Mission régionale d'autorité environnementale

Avis sur le projet d'exploitation d'un parc éolien à Saint - Fergeux (08)

porté par la société PE ÉLÉMENTS 22

Nom du pétitionnaire	PE ÉLÉMENTS 22
Commune	Saint - Fergeux
Département	Ardennes (08)
Objet de la demande	Demande d'autorisation environnementale de construire et d'exploiter un parc éolien de 6 aérogénérateurs et 2 postes de livraison
Date de saisine de l'Autorité environnementale	29/10/2025

Figure 2: Situation des éoliennes dans la zone d'implantation potentielle

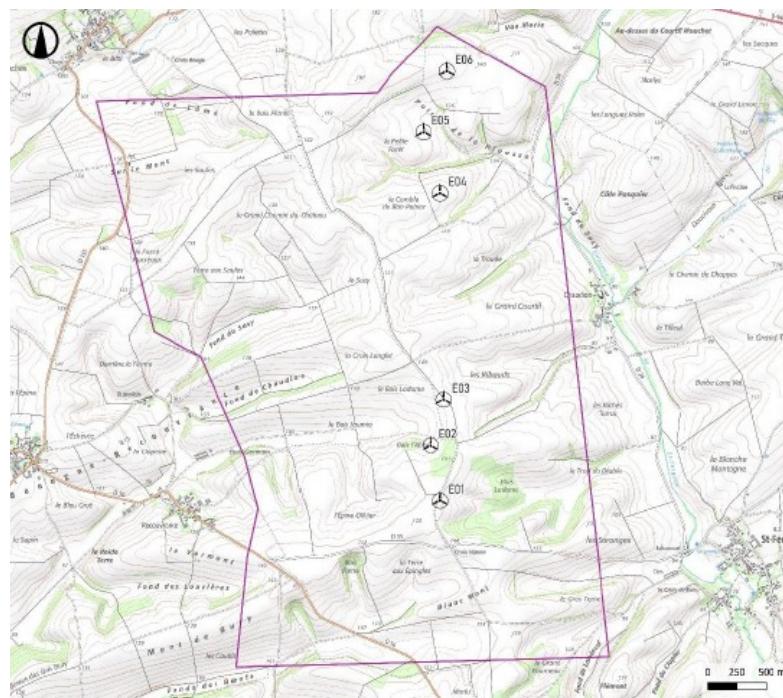
Le dossier mentionne par ailleurs que 5 éoliennes auront un éloignement d'une haie ou d'un boisement proche inférieure à la distance minimale d'éloignement recommandée de 200 mètres en bout de pale, distance indiquée dans les lignes directrices Eurobats relatives à la conservation des chauves-souris en Europe¹⁷. Les espèces les plus concernées par le respect de cette distance d'éloignement sont les chauves-souris et le Faucon crécerelle, nicheur sur le site.

- la zone de survol des pales de l'éolienne E01 arrive à 140 mètres au nord d'un boisement et au sud d'un autre boisement ;
- la zone de survol des pales de l'éolienne E02 s'approche à une quarantaine de mètres d'un boisement à l'est et d'un bosquet à l'ouest ;
- la zone de survol des pales de l'éolienne E04 s'approche à 140 mètres environ de 2 haies arborescentes ;
- la zone de survol des pales de l'éolienne E05 s'approche à une centaine de mètres d'une haie buissonnante.

L'Ae prend note de ces observations tout en constatant, à la lecture du dossier, qu'il est difficile d'affirmer que les zones concernées ne sont pas concernées par une activité significative.

En effet, le dossier n'indique pas clairement la distance entre les points d'écoutes des chauves-souris et les lisières des boisements.

L'Ae recommande de démontrer que l'activité des chauves-souris n'est pas significative dans les zones de survol des pales ou, en l'absence de cette démonstration, de déplacer les éoliennes concernées pour respecter une distance de 200 m entre bout de pales et lisières de boisements. Elle recommande de prendre l'attache du service en charge de la biodiversité (DREAL Grand Est) afin de vérifier si une demande de dérogation à la réglementation sur les espèces protégées est nécessaire.

Figure 5: contexte éolien autour du projet

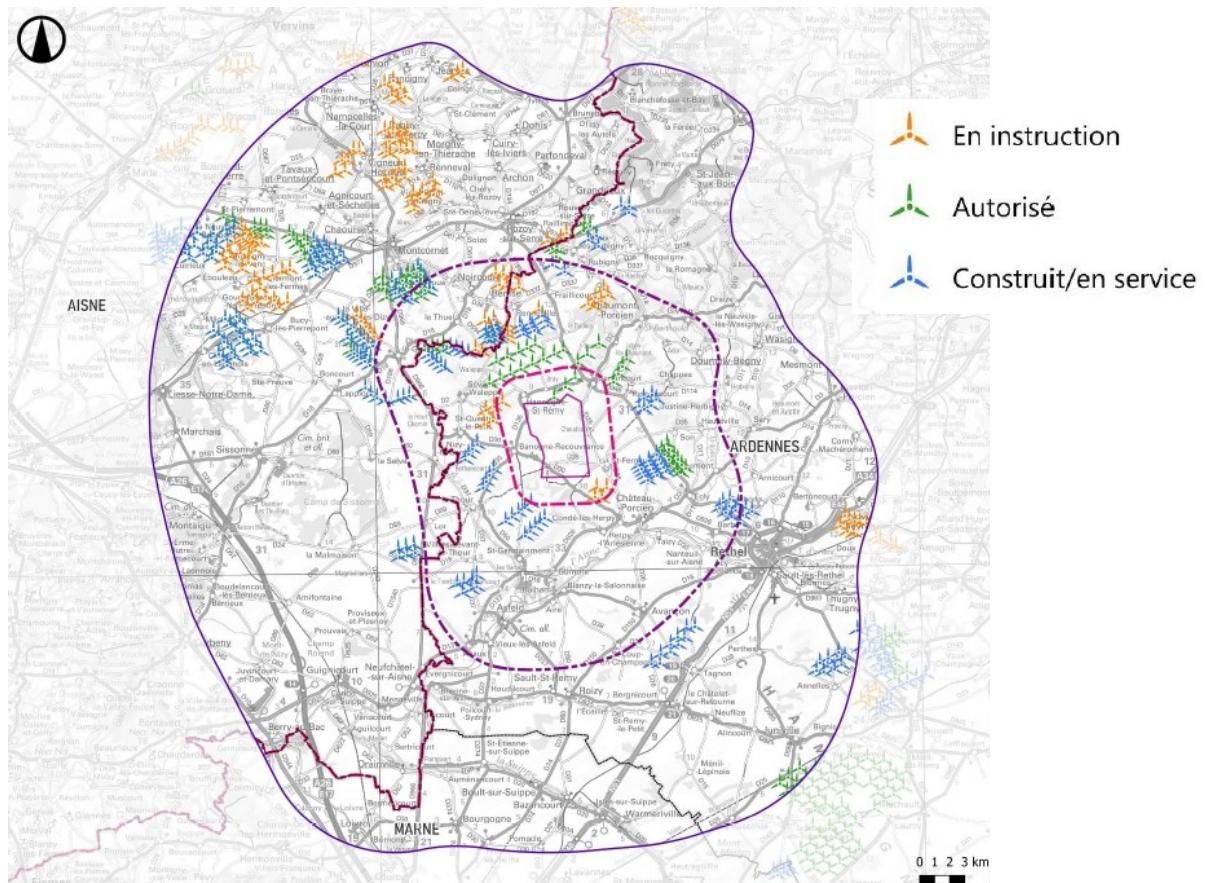
Selon le dossier : « Avec 66 parcs éoliens dont 38 en fonctionnement, 7 autorisés et 21 en instruction, l'objet éolien apparaît comme un motif très présent dans le paysage. ».

Le dossier ne précise pas explicitement à quelle distance du projet se trouve ces parcs mais d'après un tableau du dossier il apparaît que ces parcs seraient dans un rayon de 25 km.

L'Ae recommande de préciser combien d'éoliennes correspondent à ces 66 parcs et combien d'éoliennes sont situées dans les rayons de 5 et 10 km, rayons généralement retenus pour l'analyse de l'encerclement des villages.
